ANNEXE au courrier de demande de compléments

Le dossier est incomplet et irrégulier. Il ne respecte pas les dispositions des articles R.512-46-3 à R.512-46-6 du Code de l'Environnement. Les éléments (en gars pour corriger la position d'irrégularité et d'incomplétude du dossier) repris dans le tableau ci-dessous devront être apportés dans un délai de 3 mois, en complétant la dernière colonne du tableau ci-dessous et en complétant le dossier de demande d'enregistrement.

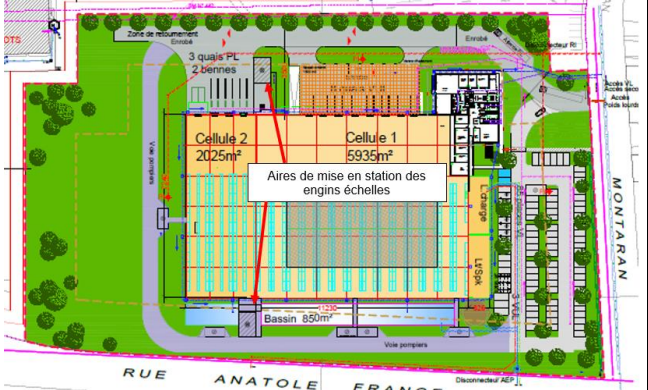
Page 57, Art 6 : Le document indique la mise en place de détecteurs ioniques. Il convient d'indiquer le type de détecteur qui sera mis en place.

La page 59 de l'analyse de conformité à l'AM du 11 avril 2017 modifié a été complétée comme suit :

« Les portes de communication mises en place dans les murs séparatifs entre cellules de stockage seront EI2120 C. Les portes coulissantes seront équipées d'un système DAD (Détecteur Autonome Déclencheur) permettant leur fermeture automatique en cas d'incendie mais également leur fermeture manuelle.

Le Détecteur Autonome Déclencheur (D.A.D.), est un organe de détection ponctuel entièrement indépendant dont la fonction est principalement d'assurer l'asservissement d'organes de sécurité (D.A.S.) tel que les portes coupe-feu.

L'ordre étant transmis par:
 - un boîtier bris de glace (action manuelle),
 - un détecteur ponctuel de fumées comme par exemple un détecteur optique de fumée de la marque DEF présenté ci-dessous :
